原子力発第20317号
令和2年11月13日

伊方発電所原子炉施設保安規定変更認可申請書

伊方発電所原子炉施設保安規定変更比較表

図4 (続き)

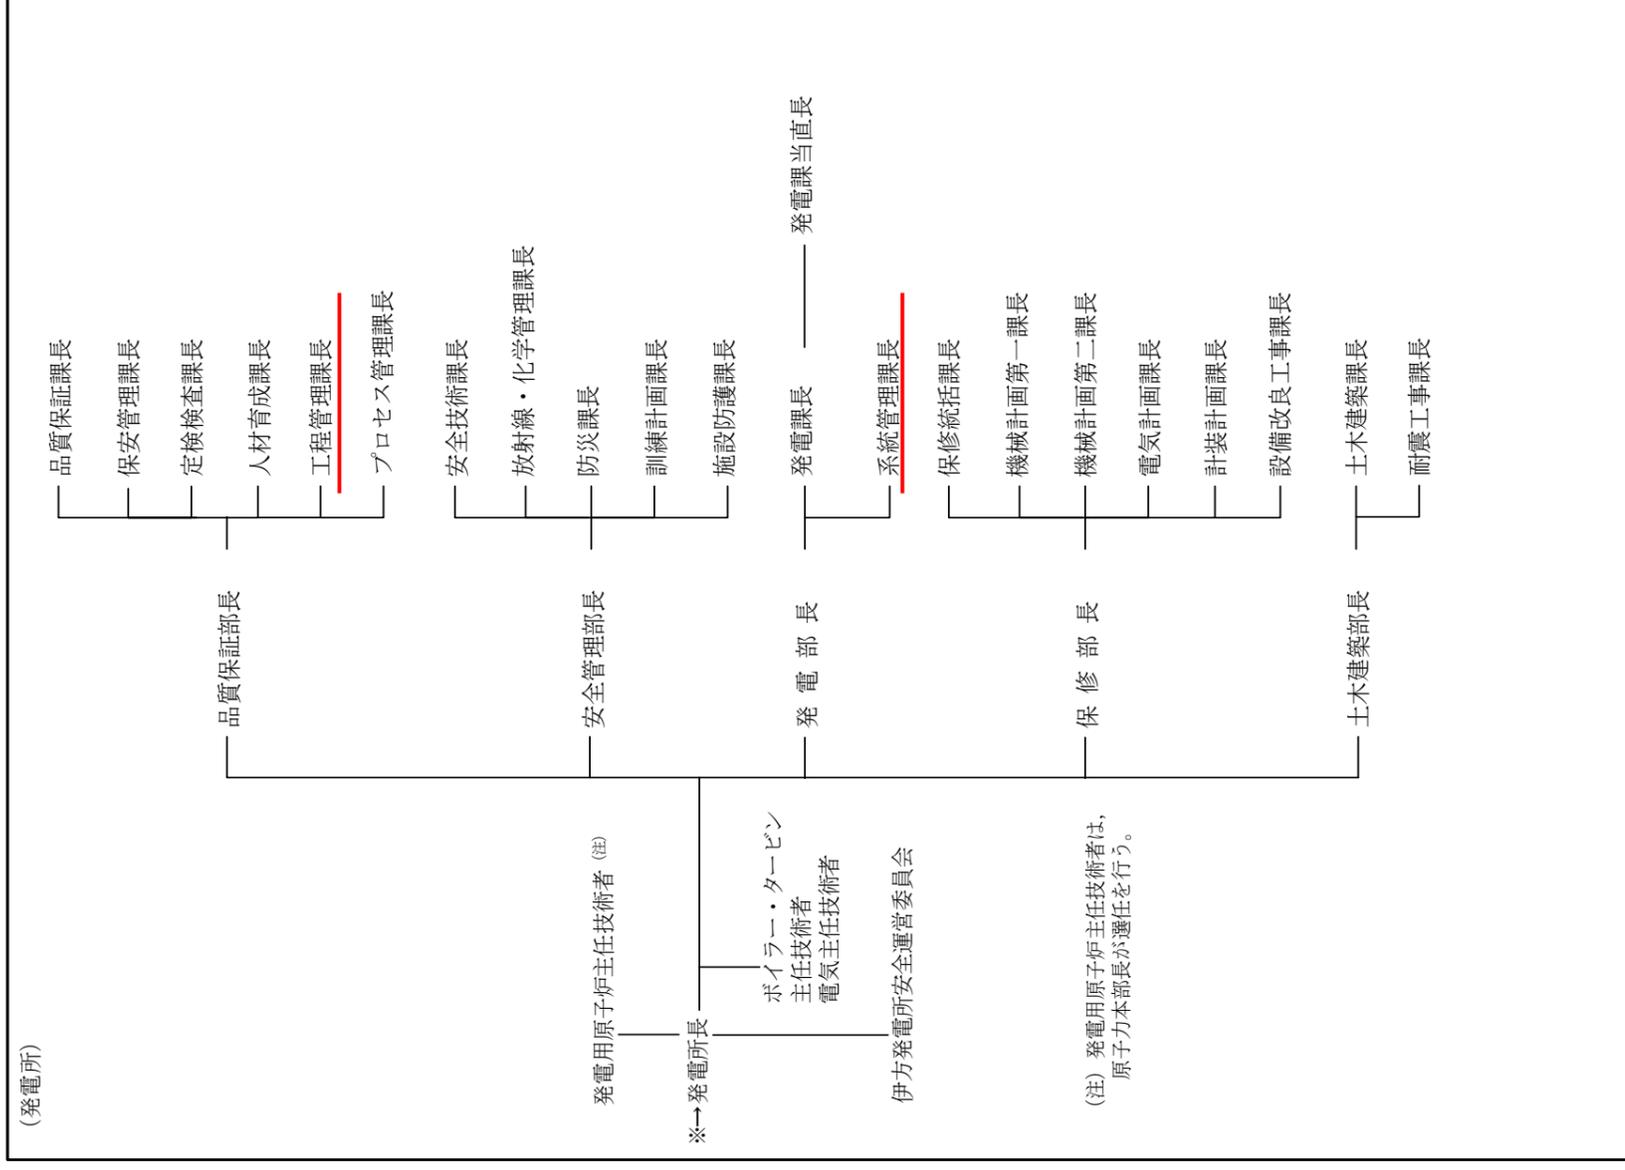
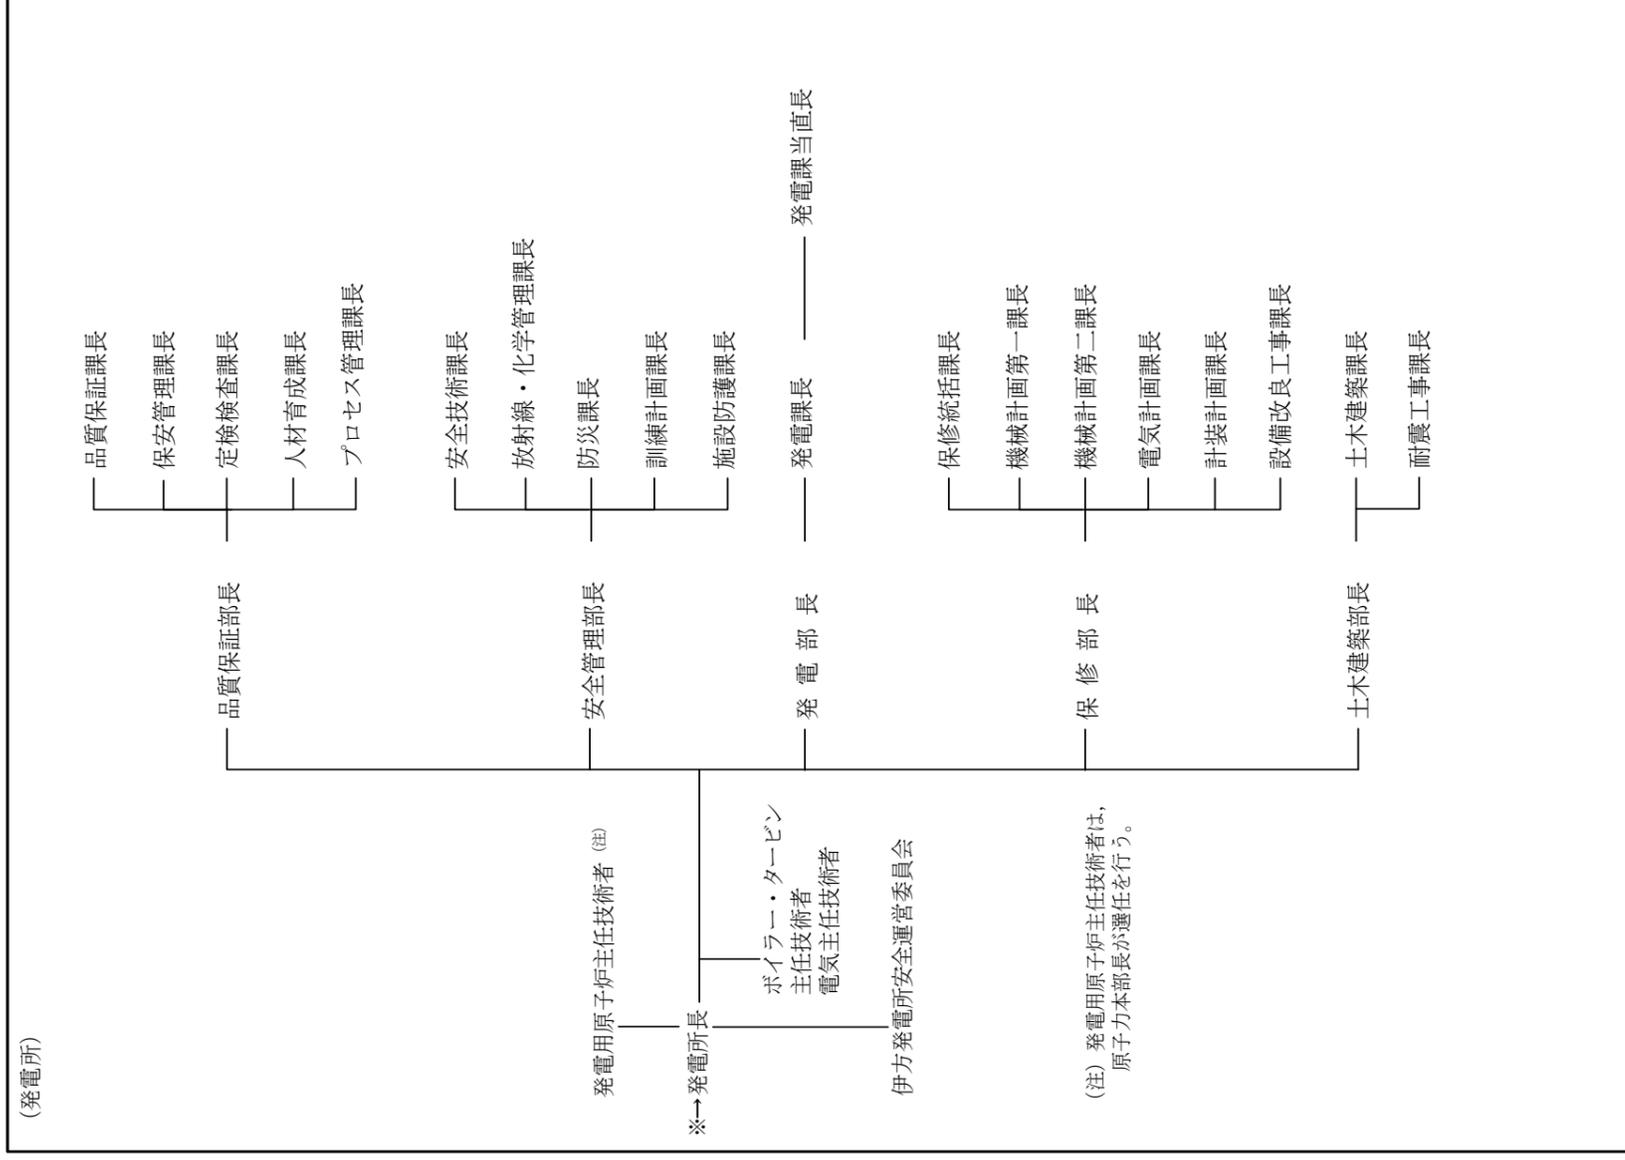
組織変更に伴う変更(以下,本頁において同じ)

図204 (続き)

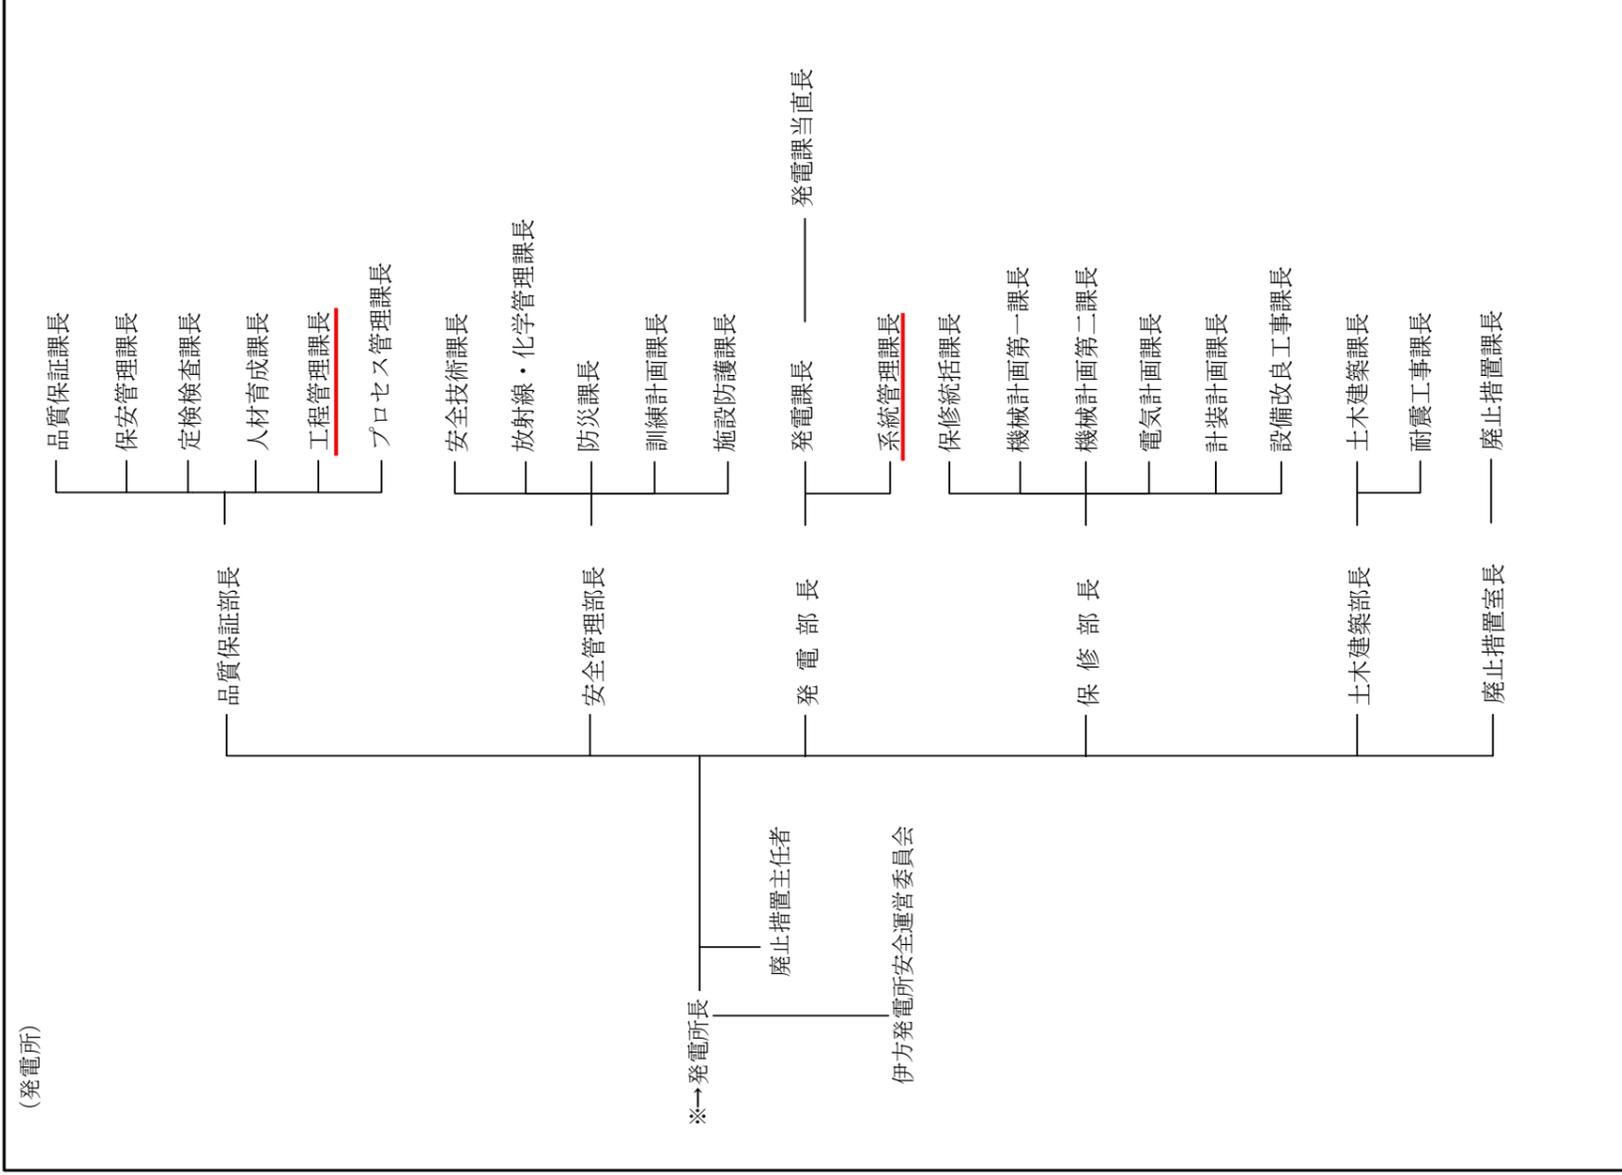
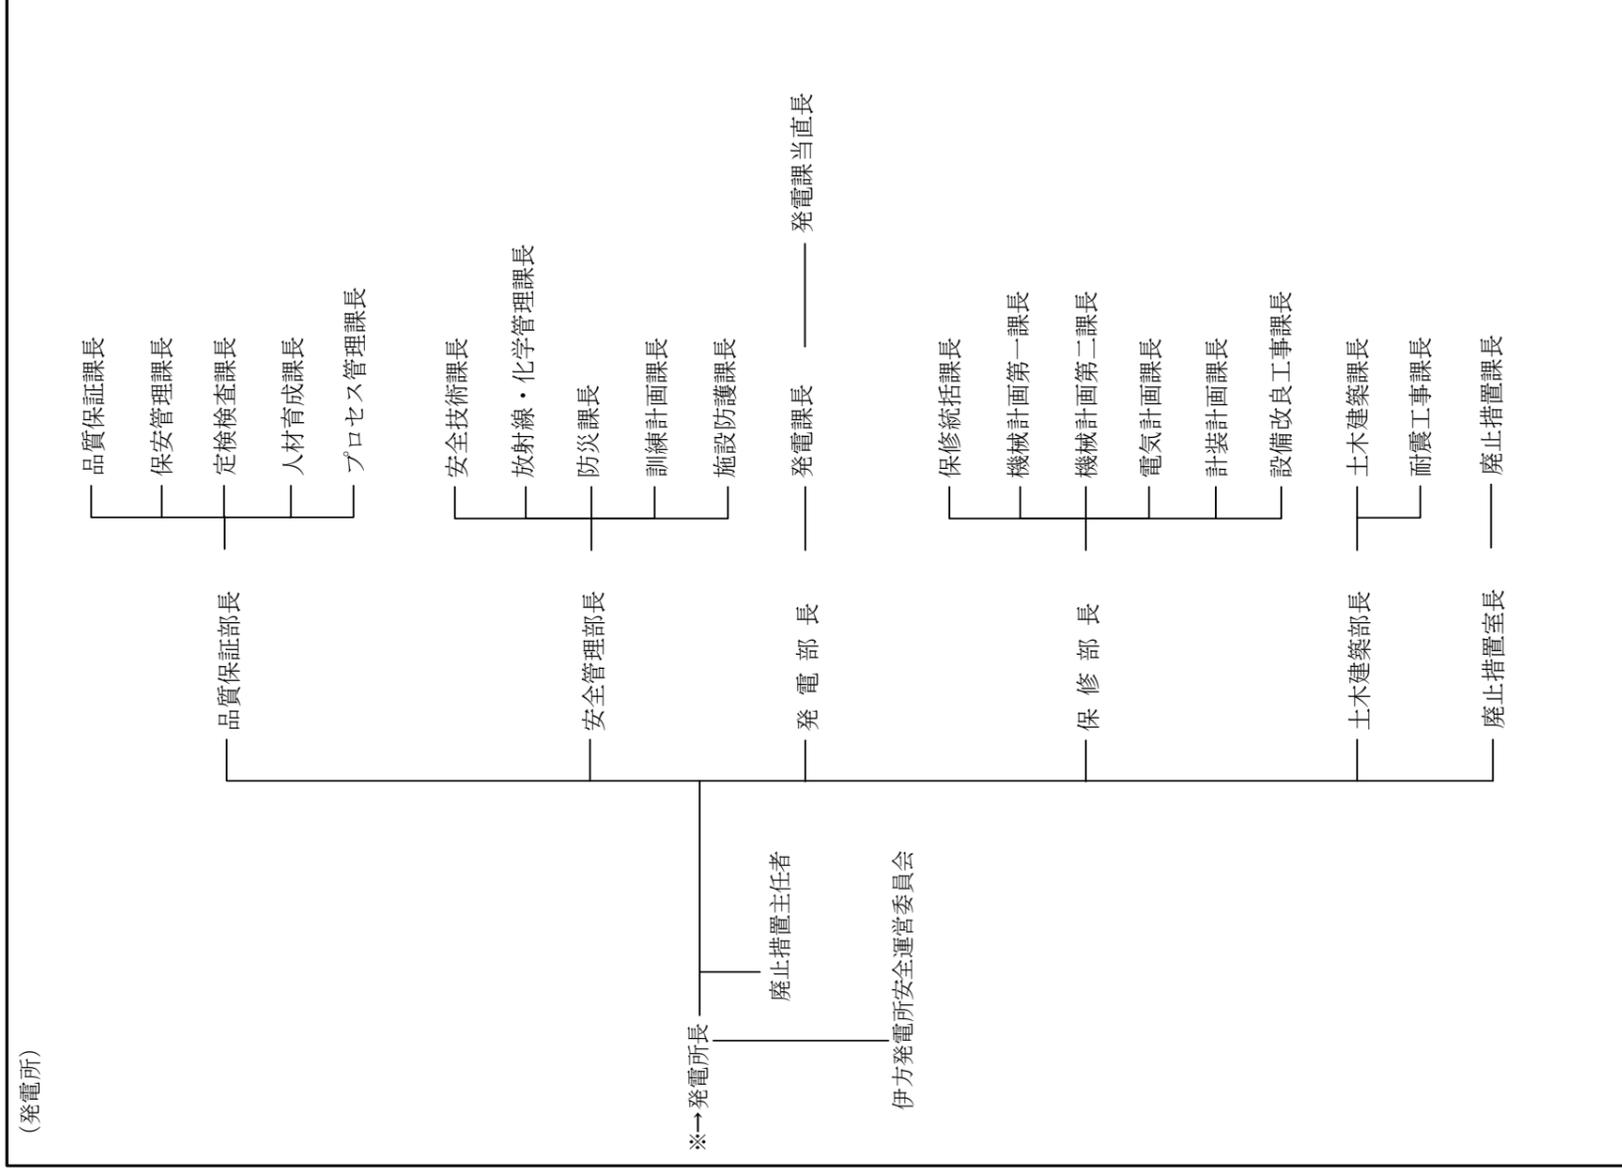
組織変更に伴う変更
(以下, 本頁において同じ)
